# Avis sur les remarques présentées par l'association opposée au projet de carrière d'exploitation de sables à Pipriac (35)

Rapport final

BRGM/RP-58529-FR

Avril 2010

Illustration 2 : Captage du Meneu, localisation du bassin sableux et des périmètres de protection

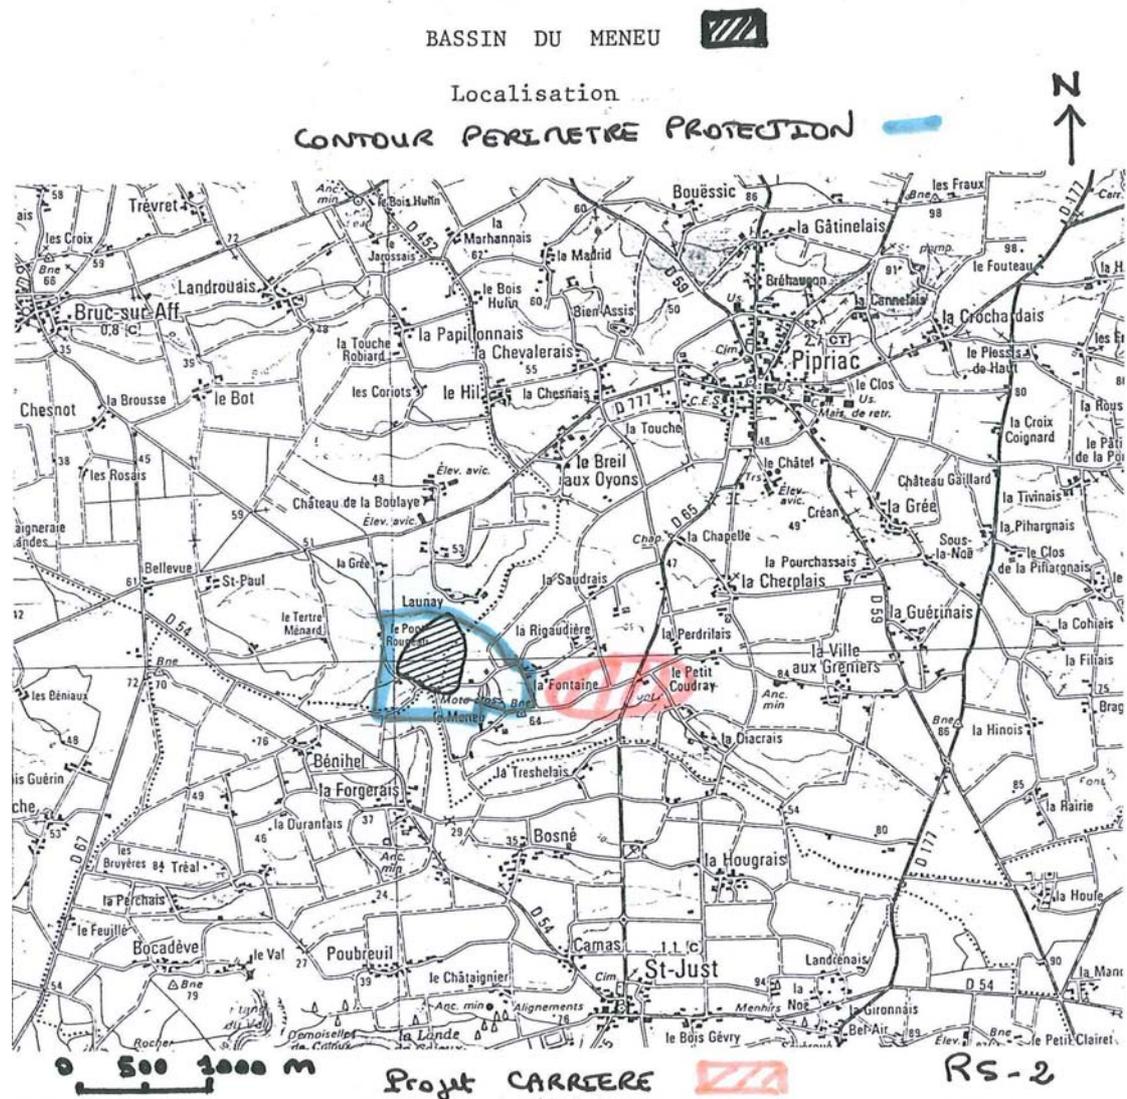
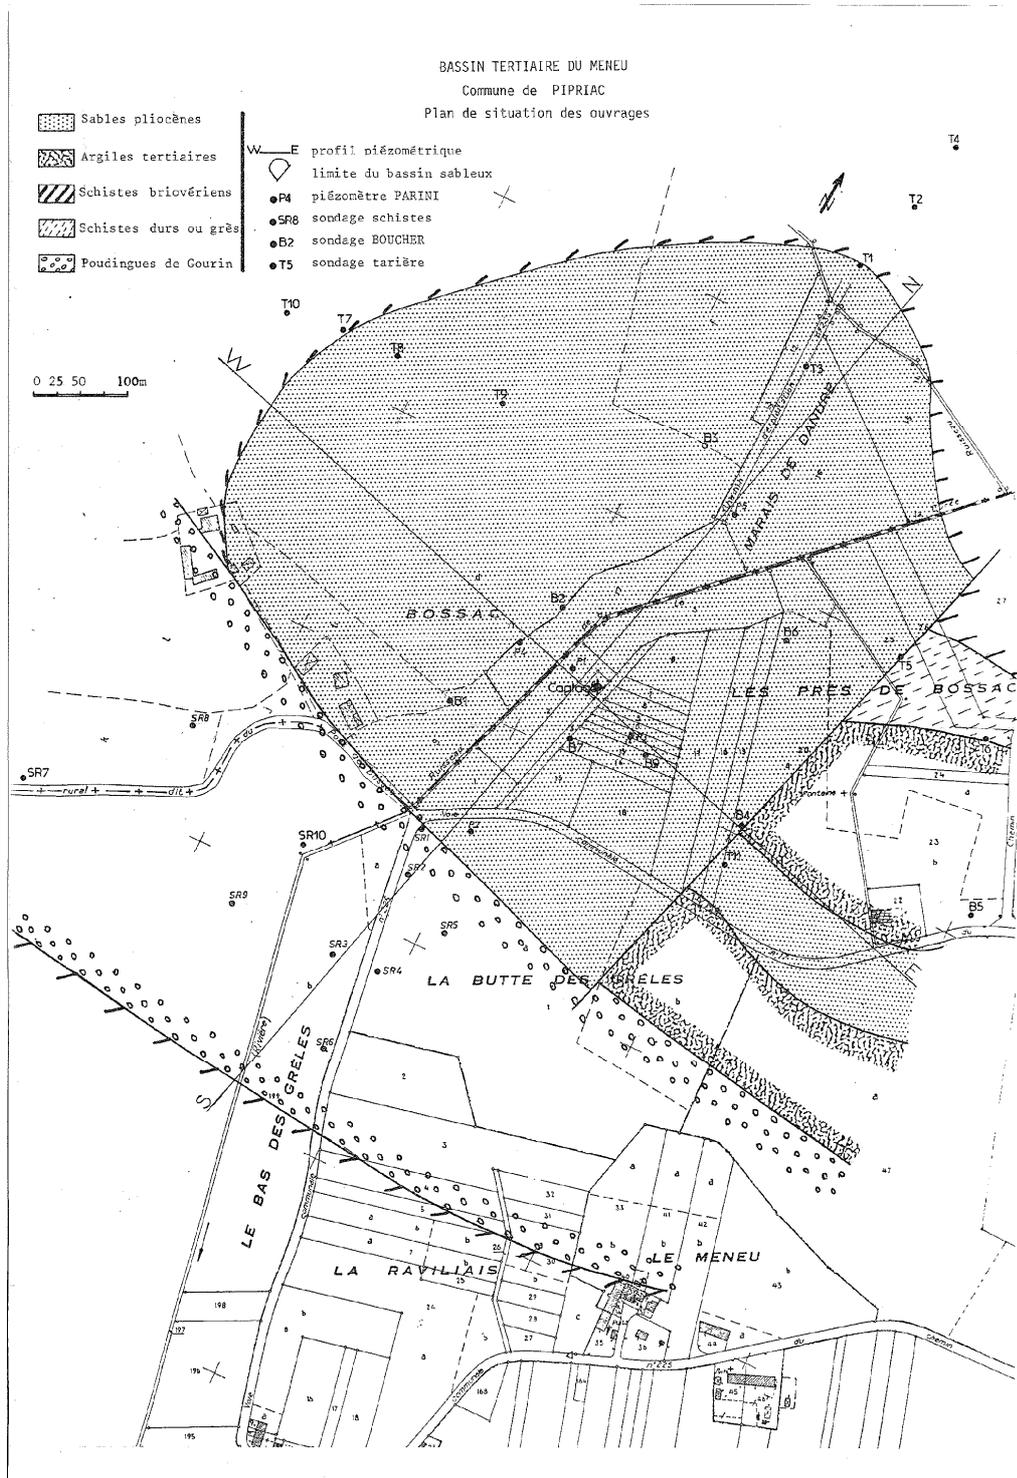
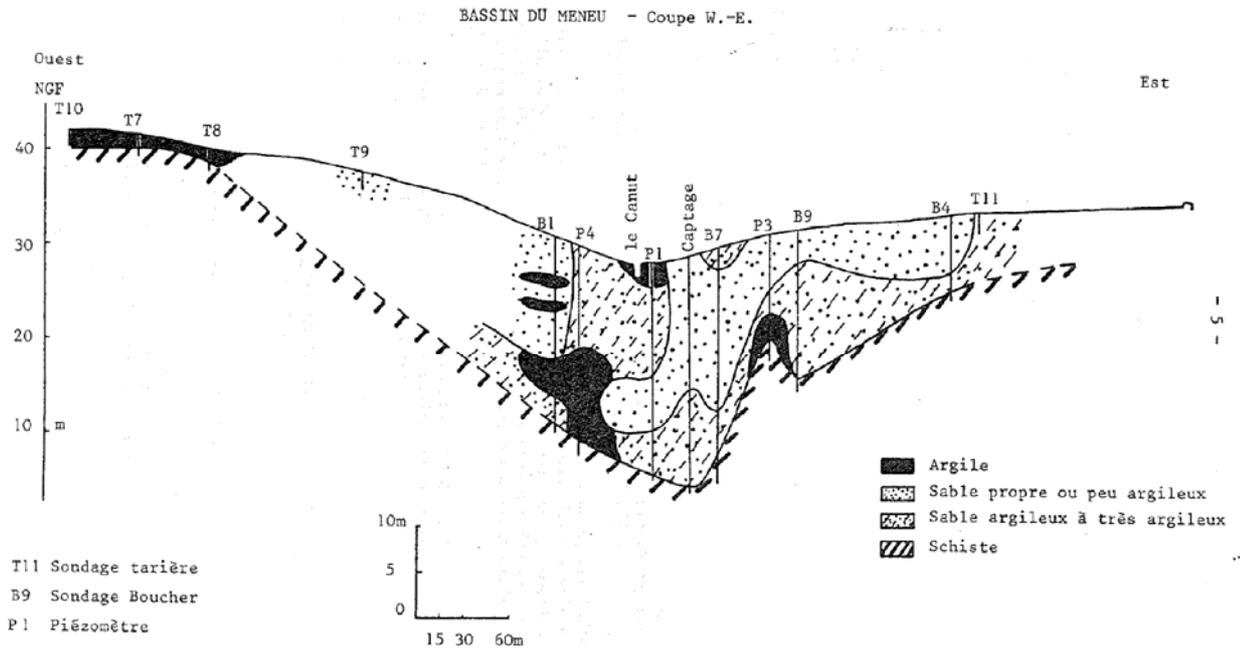
Le rapport R5 définit, à partir de sondages, de suivis piézométriques et d'essai par pompage, la topographie du dépôt sableux qui alimente le captage. Celui-ci correspond à une cuvette dissymétrique bien délimitée, encadrée de fractures du socle briovérien (cf. illustrations 2-3-4). « Le bassin tertiaire a à l'affleurement une forme très régulière presque carrée ou de quart de disque, dont les limites Sud et Est, pratiquement rectilignes, peuvent correspondre à des failles ; c'est en tout cas très vraisemblable pour la limite Est, confirmé par les sondages effectués dans les schistes dans son prolongement. »(R5-3).. On peut constater que l'ensemble est indépendant du secteur du projet de carrière (cf. illustration 2). Les périmètres de protection, définies par l'hydrogéologue agréé vont dans ce sens et intègrent l'impluvium total du bassin versant amont (cf. illustration 2). **Ainsi, si les études précédentes sont correctes, le projet de carrière ne devrait pas avoir d'influence directe sur l'alimentation du captage du Meneu.**

La continuité du contour des dépôts sableux sur la carte géologique 1/50 000 BRGM N°387 de Pipriac est une manière de représenter à l'échelle du 1/50 000 un secteur où coexistent de nombreuses dépressions remplies de sable mais n'implique pas que les profondeurs soient équivalentes d'une dépression à l'autre, comme le montre bien la coupe du bassin du Meneu dont le fond est très irrégulier. Par endroit, il peut n'y avoir que des placages de quelques mètres.

Illustration 5 : Localisation des sondages cités-R2-15 à 17

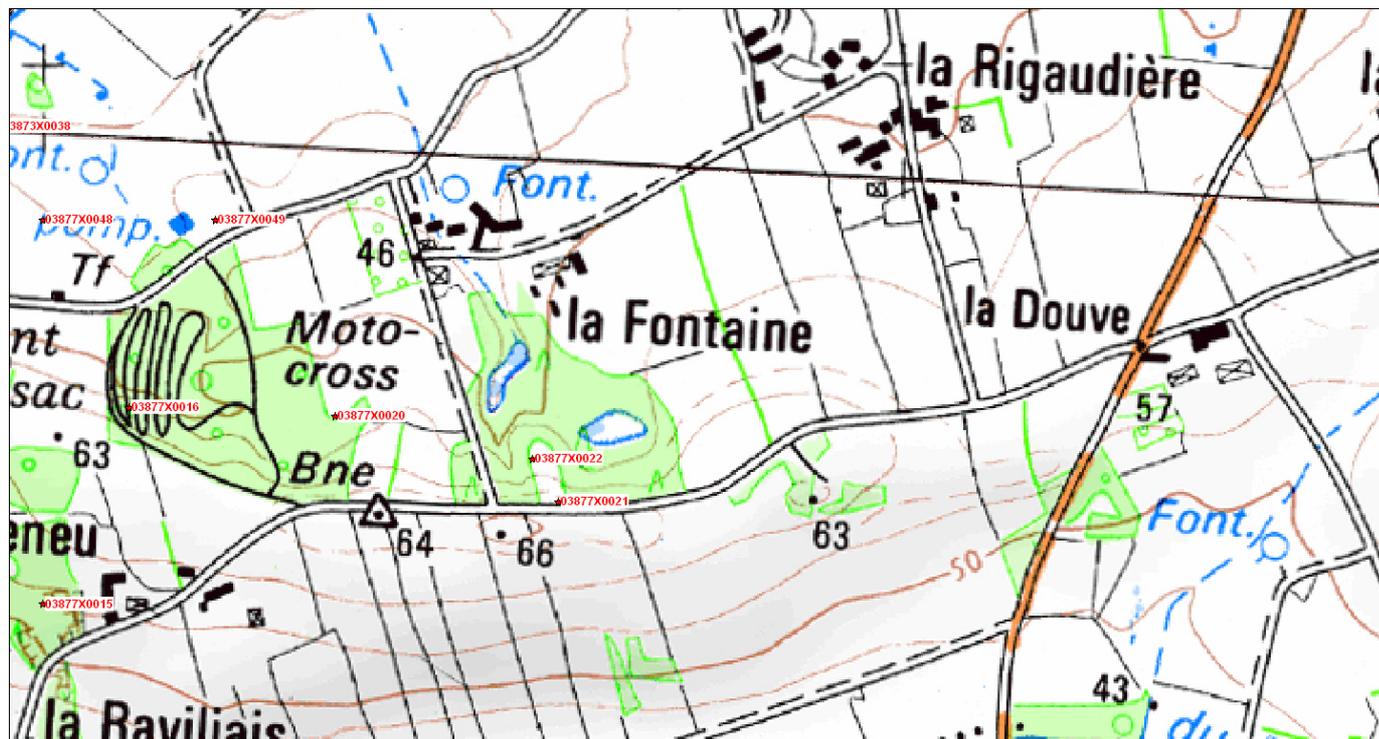
Les sables dans le secteur de Pipriac sont contenus dans des dépressions successives d'extension et de profondeur variables. Le fait de trouver ceux-ci jusqu'à 26 m de profondeur au niveau du sondage N° 03877X0020 (cf. illustration 5) ne renseigne pas sur leurs profondeurs au niveau du projet car ce point est relativement éloigné (ceci amène des réponses aux observations R2-13 à 17).

Le futur exploitant a certainement fait réaliser une série de sondages sur le futur site et les cotes minimales des sables qu'il annonce correspondent à ce qui a été observé sur le terrain. Malheureusement les coupes des sondages n'ont pas été diffusées, sans doute pour des raisons de propriété industrielle. Au niveau des conclusions de cette étude, seules sont disponibles les cotes minimales d'exploitation.

Et l'exploitant ne sera autorisé que pour les cotes annoncées dans sa demande d'autorisation.

Illustration 6 : Esquisse piézométrique d'avril 2008 (R1-58)

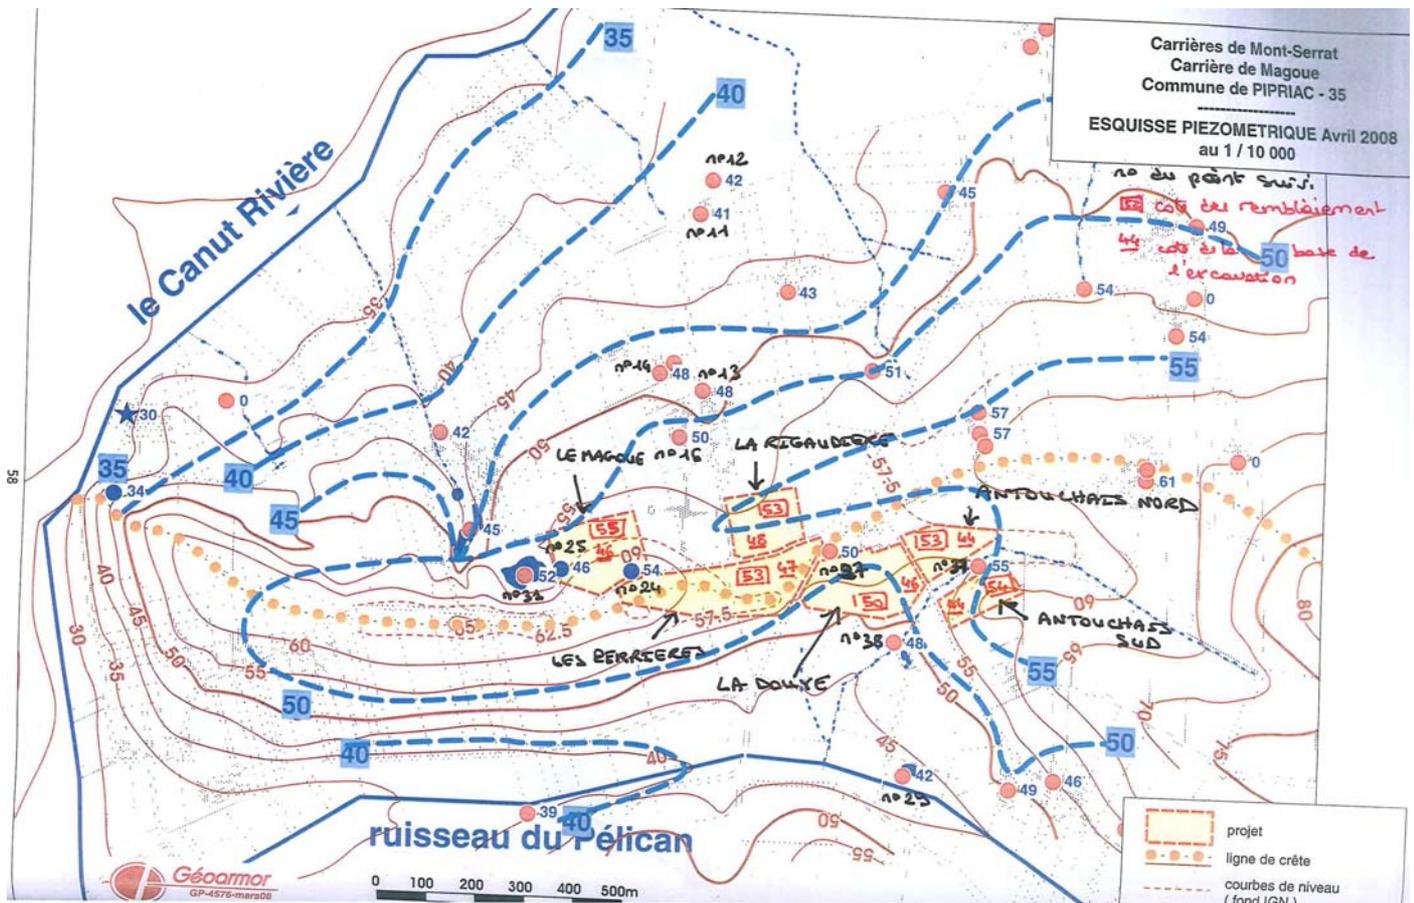
La piézométrie a été tracée à partir de 38 points mais le tableau (R1-54) ne donne les relevés que sur 27 points (la remarque R2-21 est pertinente), par contre, les mesures sont indiquées sur les cartes pour tous les points en avril 2008 (R1-58), période de hautes eaux.

Le tracé de la piézométrie ne peut être qu'approximatif, compte tenu du nombre de points de relevés par rapport à la superficie, cependant celle-ci doit suivre la topographie avec un décalage en profondeur. Ainsi il y a, vraisemblablement, un dôme piézométrique de forme allongée, centré sur la butte à la cote 65 m du secteur ouest du projet (cf. illustration 6), et, par ailleurs, les courbes piézométriques d'une cote donnée ne peuvent pas recouper courbes IGN de la même cote sauf s'il y a une source émergente.

La piézométrie présentée est celle d'avril 2008, période de fin de hautes eaux, car c'est la plus complète sur le nombre de points suivis (les cotes indiquées à zéro sur illustration 6 semblent être des points non mesurés ?) mais faut savoir que les niveaux en avril sont, en majorité, un peu plus bas que ceux de février 2007 (entre 0 et 3m).

Des mesures complémentaires de niveaux piézométriques sur les ouvrages n°24, 25, 27, 31, 37 et 38 pourraient être effectuées très rapidement (avril 2010) pour avoir davantage de référence de cotes des nappes locales.

Illustration 7 : Coupe des bassins sableux du secteur de l'Antouchais

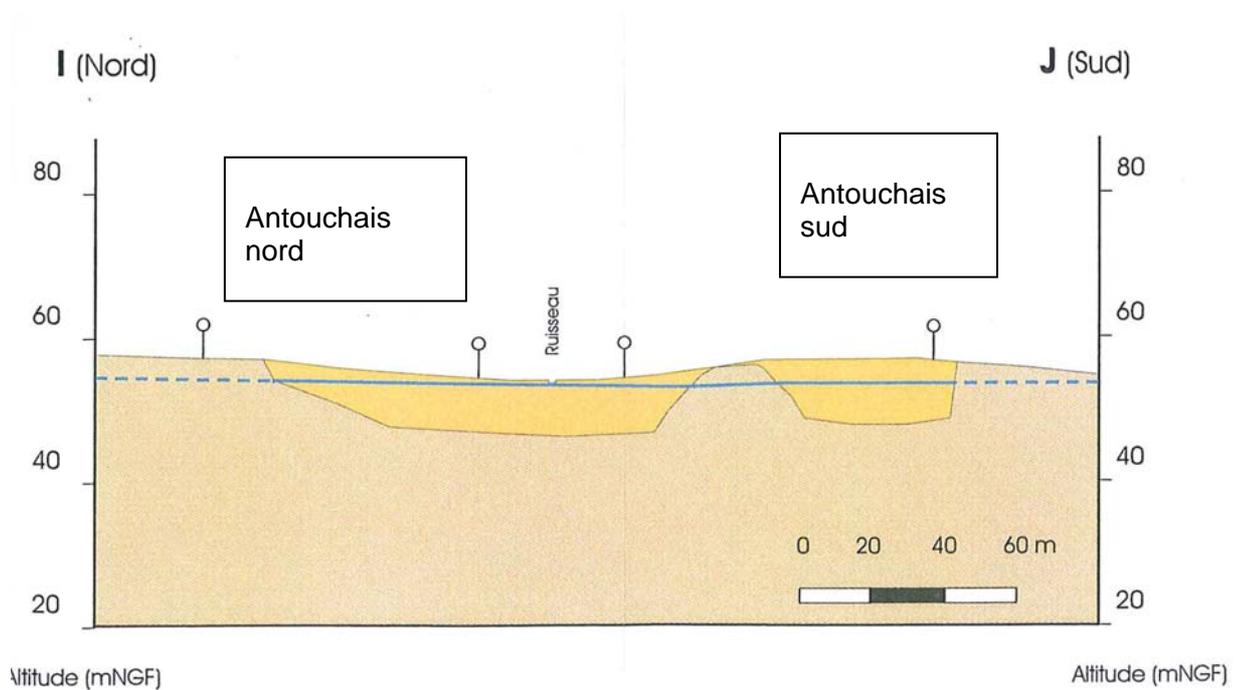
Comme le montre le schéma ci-dessous (R1-59, illustration 7), le ruisseau est l'exutoire de la nappe présente dans l'encaissant (sables) dans le secteur Antouchais. Le ruisseau est intermittent (pointillé sur la carte), il coule lorsque la cote de la nappe est au dessus de la cote du fond du ruisseau. Au niveau du point 37, situé entre les deux excavations, le niveau de la nappe dans le puits est au niveau de la cote du ruisseau, soit à 55 m. Or il est prévu que le fond des excavations soit à la cote 53 m pour l'Antouchais nord et 54 m pour l'Antouchais sud, donc en dessous de la cote du ruisseau. **Ainsi, en hiver, les excavations seront en eau et non hors eau comme cela est prévu dans le projet (R1-119 et 120) et le ruisseau sera plus ou moins asséché dans le secteur de l'Antochais.**
